Behandlung der der eingegangenen Stellungnahmen zum Vorentwurf zur Aufstellung des Bebauungsplans „Südlich der Kirche“ der Gemeinde Uffing a. Staffelsee im Rahmen der frühzeitige Öffentlichkeits- und Behördenbeteiligung (§ 3 Abs. 1 und § 4 Abs. 1 BauGB)

Vorberatung durch Bau- und Umweltausschuss

Frühzeitige Beteiligung der Öffentlichkeit § 3 Abs. 1 BauGB

Frühzeitige Behördenbeteiligung nach § 4 Abs. 1 BauGB

Anlage 1

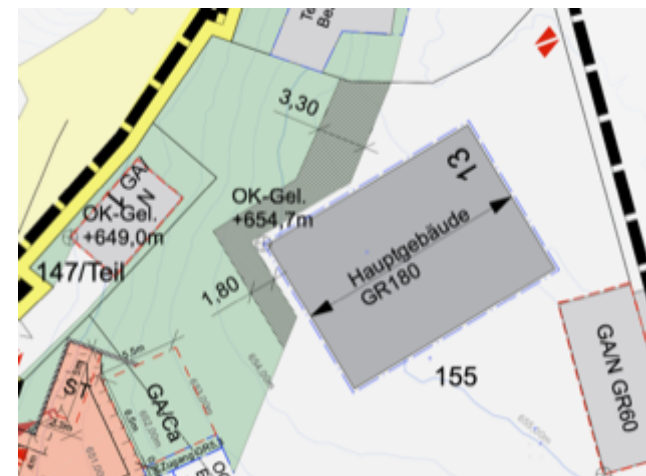
In diesem Zusammenhang wurde im Rahmen der Bestandsanalyse offensichtlich auch übersehen, dass sich nordwestlich vom Hauptgebäude Kirchstraße 13 bereits eine realisierte Brennholzhütte nebst Brennstofflager befindet. Diese kann nicht nachgelagert planerisch ausgeschlossen werden. Die Situierung der Brennholzhütte kann der als

beigefügten Planskizze unseres Mandanten (Stand 20.11.2023) entnommen werden.

Auch findet sich in der Anlage 1 die Positionierung der Technikräume im Hauptgebäudekörper Kirchstraße 13, die gerade im Zusammenhang mit der Energiewende zukunftsgerichtet bauliche Anpassungsnotwendigkeiten bei Erweiterung der Kubatur des Gebäudekörpers mit sich bringen können.

Die schlichte Eingrenzung des bisherigen Bautenbestandes durch Bauräume ist in dieser Form mithin nicht akzeptabel.

Auf diese Festsetzungen ist richtigerweise zu verzichten, alternativ ist hier eine auf die Entwicklungsbedürfnisse des Bestandes anzupassende Erweiterung der Bauräume unter Aufnahme der schon existenten Brennholzhütte nebst Lager zu veranlassen.

Zur Ermöglichung von Nebengebäuden wird die Grünfläche im Nordwesten des Grundstücks Fl.Nr. 155 reduziert, im Südwesten wird die Grünfläche im Bereich der Giebelseite zur Schaffung einer möglichen Terrasse zurückgenommen:

Weiters soll in den Festsetzungen ergänzt werden, dass Nebenanlagen auf dem Grundstück Fl.Nr. 155 außerhalb der Grünflächen im Norden des Wohnhauses sowie im Osten (nördlich Garage und westlich Wohnhaus) zugelassen werden können.

Eine Vergrößerung/Erweiterung der Bestandsbebauung ist über eine Sicherstellung einer energetischen Sanierung hinaus nicht vorgesehen und nicht gewünscht (siehe oben).
